מפה מצבית + טופוגרפית

תל-אביב-יפו

רחוב תשבי מס' 3

מהות הבקשה קבלת היתר למבנה חדש

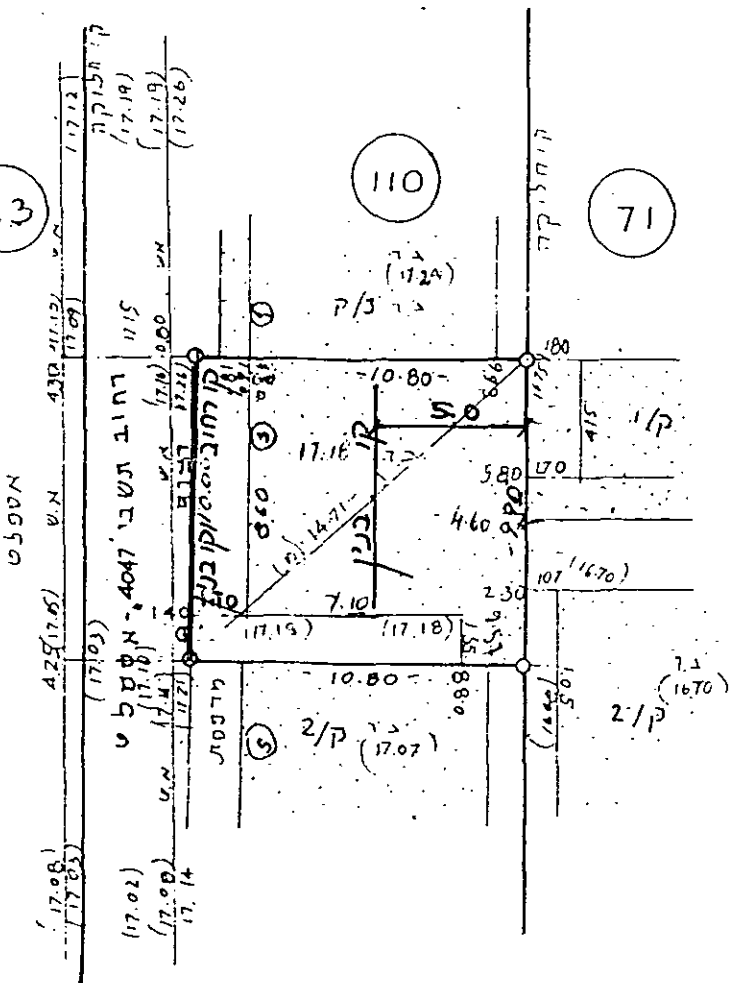
הערות מחלקת דרכים (28) ראה בצד השני של המפה.
מתאריך 22.10.2001

1 רחוב חשב' 4047 סגרה פ19

2 יש להקפיד את האמירות הקיימות

נא לתכנן גבמים בקו רחוב
מס' 4047
לפי חבה כביש קיים + גובה
אבן שפה של 15 ס"מ + שיפוע 2%
לרוחב המדרכה.

חנאי למתן אישור לביצוע היתה התחייבות
של מבקש הרישון לשיקום המדרכה כולה
יש לבצע את שיקום המדרכה כהתאם
להנחיות ואישור מדור מדרכות של
מח' דרכים לפי תכנית פתוח סאושרת.

תנאי למתן היתר הינה התחייבות כתובה של
מבקש ההיתר לתחזק את המדרכה שבחזית
אתר העבודה בצורה שתבטיח הליכה בטוחה
בכל תקופת העבודות, עד לסלילת המדרכה
המתוכננת והמאושרת.
העבודה תתואם עם מדור המדרכות -
כדי לעמוד במפרטים של עיריית ת"א.

מחובתו של המבצע להודיע למדור המדרכות
על המועד למילוי חוזר ליד המרתפים - לצורך
פיקוח, כדי לעמוד בתנאי המפרטים העירוניים.
לא תינתן תעודת גמר
ללא אישור המפקח על כך

שישה הודעים לפני בצוע עבודות שיקום
המדרכה על הקבלן להניש בקשה
לתאום הורסי במחלקת תאום הורסי
חדר 10, רחוב פילון 5, תל-אביב
22.10.2001 חאריך

תכנית פתוח השטח יש להגיש
לאישור מח' דרכים לאחר אישור
של אגף התנועה
